SUSITARIMAS
PRIE 2019 M. BALANDŽIO 5 D. STATYBOS RANGOS VIEŠOJO PIRKIMO –
PARDAVIMO SUTARTIES NR. 16S-10

2021 m. gegužės 31 d. Nr. 16S - 14/5.6 /
Vilnius

Statybos objekto pavadinimas *Garažų paskirties pastatų "S1g1p, S3g1b Ulonų g. 14, Alytus, kapitalinio remonto projektas.*

Objektas – Garažų paskirties pastatų Nr. 51G1p, 53G1b kapitalinio remonto darbai, Ulonų g. 14, Alytus

PATALPŲ PLANAS SU APŠVIETIMO TINKLAIS

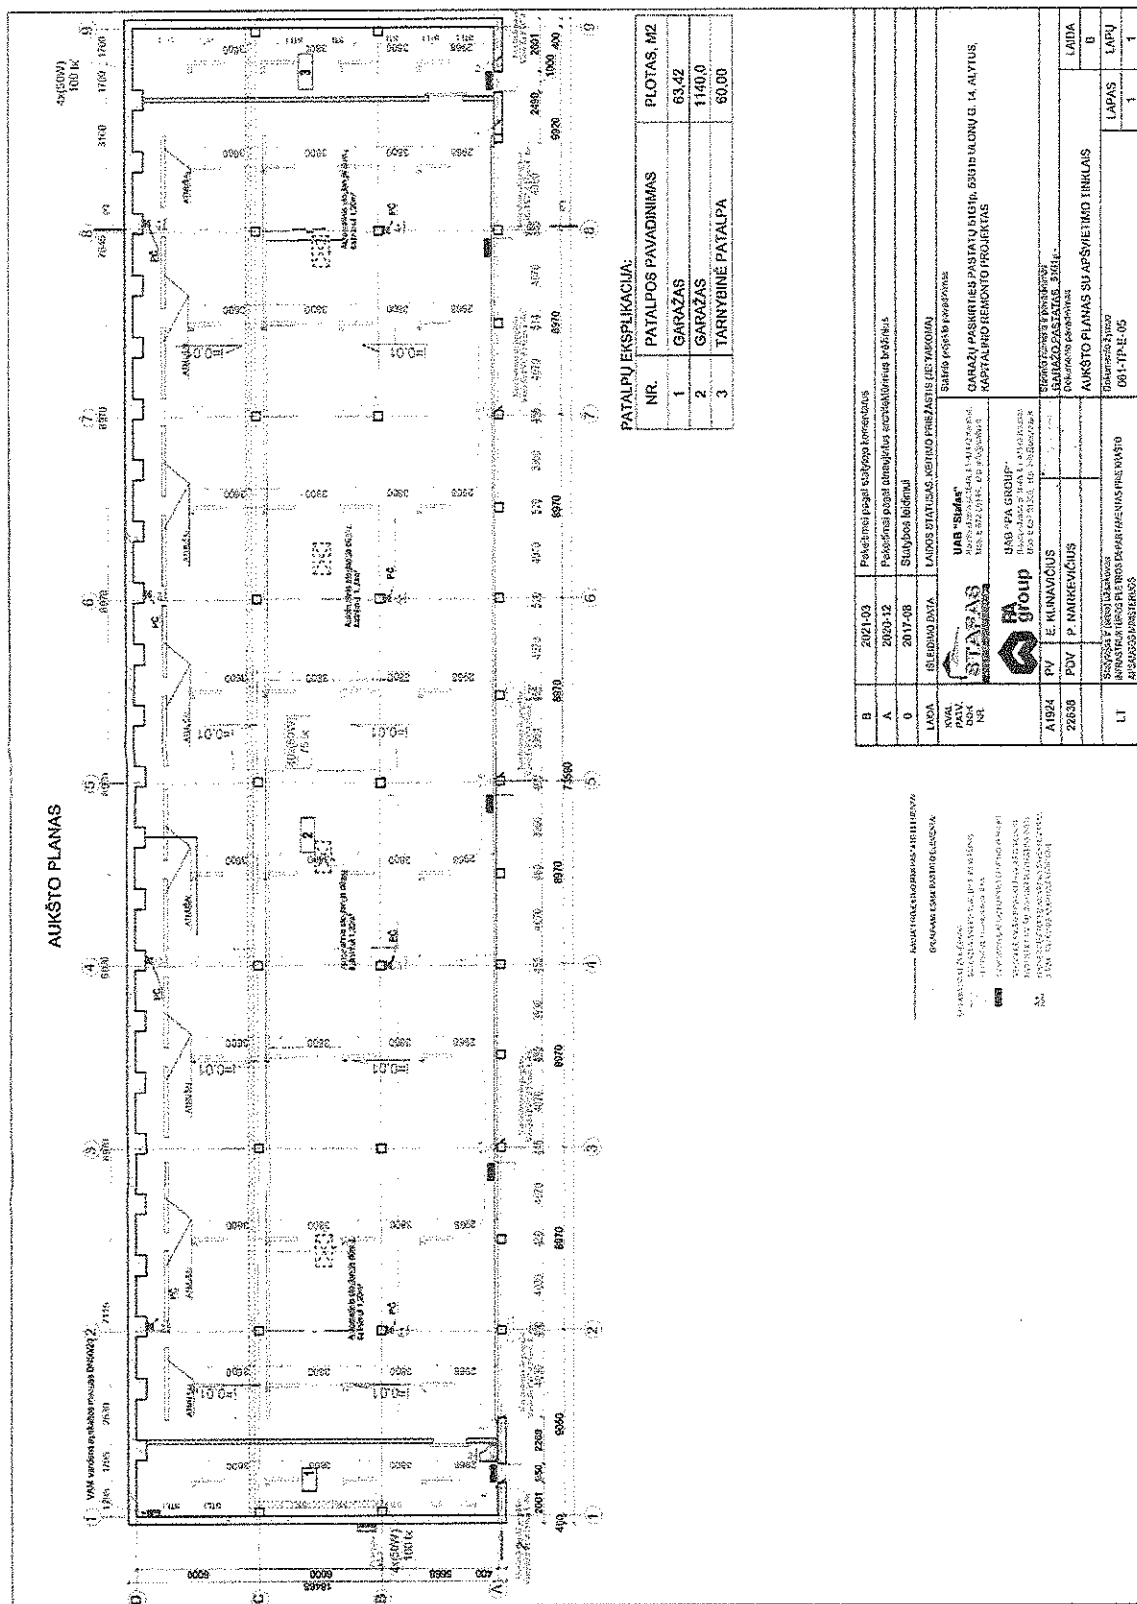
1.1.	Šviestuvai LED E2 L1540-50 w-4000	vnt.	76	Patikslinus TP sprendinius DP liuminescenciniai šviestuvai keičiami į LED šviestuvus (mažesnis kiekis).	3231,34

1.7.	0,6/1 kW variniai kabeliai 4x35	m	2	Nesant galimybei evakuacinių šviestuvų sumontuoti virš durų pakeliamuose vartuose DP numatyta įrengti šviesą atspindinčius ženklus.

JRENGINIŲ PAJUNGIMO DETALĖS

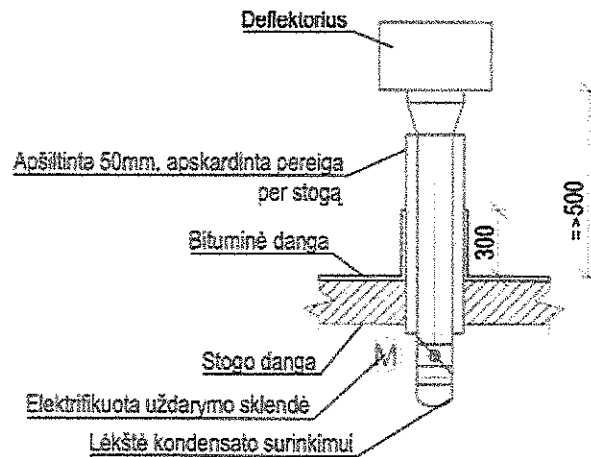
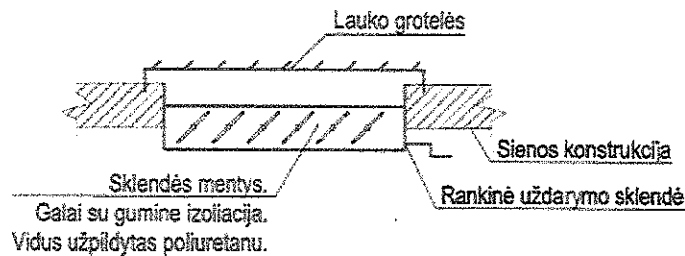
2.1	Vedimo sistemos įrengimas atit. projektui	vnt.	17	Pastatams TP projekto specifikas TP	6473,15
2.2	Laiko oro pašalinimo projektas 100x400 mm	vnt.	46	numatyta vertinėje įrašų 100x400 laiko oro pašalinimo grūdėse.	
Sistemos pakeičiai šiuose sąrašuose numatyti darbus papildomais statybos darbais:					
2 lentelė. Statybos reikmenų darbų pakaitėlas papildomais darbai					
El. Nr.	Darbo pavadinimas (pakeičiam) vietoje kurių būdų atliktami papildomi darbai	Mato vnt.	Kiekis	Papildomų darbų sąrašo eilės numeris, paaiškinimas	Nevykdomų darbų vertė, Eur su PV/M

2.	Vedimas				
2.2.	Laiko oro pašalinimo grūdės 600x600mm su apšvietimo reikiama skende	kompl.	29	Poz. 2.1, 2.2	6253,93
